liZP.7013.5.2020.KF\_4

## WYNIKI KONSULTACJI SPOŁECZNYCH

### Uwagi w ramach konsultacji projektu budowy ul. Malowniczej w Maksymilianowie

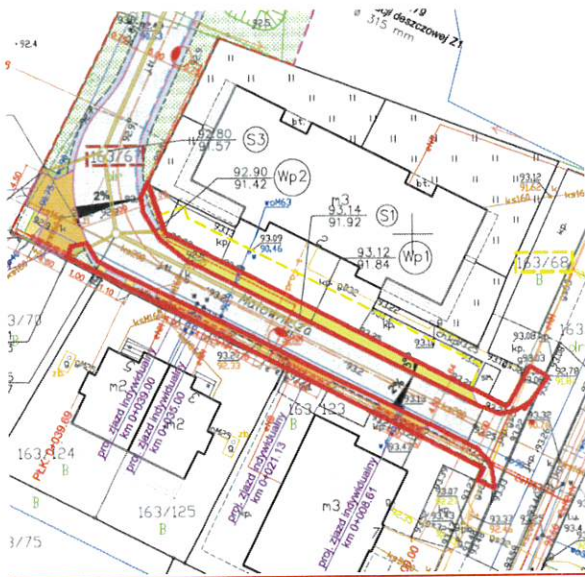
1) Projektowana kanalizacja deszczowa jest w świetle występującego ukształtowania terenu niewystarczająca. Problem odpływu wody zaczyna się już na wysokości śmietnika Wspólnoty mieszkaniowej New House I. Ponadto Budynek Wspólnoty mieszkaniowej New House II usytuowany jest znacząco wyżej względem przebiegu ulicy malowniczej, w efekcie woda spływająca z tej posesji jak również posesji sąsiednich we wskazanym kierunku i zbiera się w zagłębieniu garaży/garażach i klatkach schodowych budynku New House I. Wydają się zasadne zaprojektowanie instalacji odpływowej zaczynającej się u początku ulicy malowniczej. Poniżej szkic przedstawiający sytuację: na czerwono oznaczono budynki wspólnot mieszkaniowych, na niebiesko zaznaczono jak przemieszcza się woda w czasie opadów, na zielono wydłużony przebieg instalacji odpływowej.

**Odpowiedź:** *Teren parkingu przy budynku New House I pochylony jest w stronę garaży. Z uwagi na fakt, że jest to fragment działki prywatnej i nie znajduje się w pasie drogowym nie przewidziano jego odwodnienia w projekcie. Woda opadowa z nawierzchni utwardzonych w pasie drogowym (jezdnia, zjazdy, opaska przy parkingu New House I) kierowana jest do kanalizacji deszczowej. Cała niweleta ul. Malowniczej pochylona jest w kierunku projektowanego zbiornika, stąd też pierwszy wpust znajduje się w km 0+020, a nie na samym początku, gdzie znajduje się najwyższym punkt niwelety.*
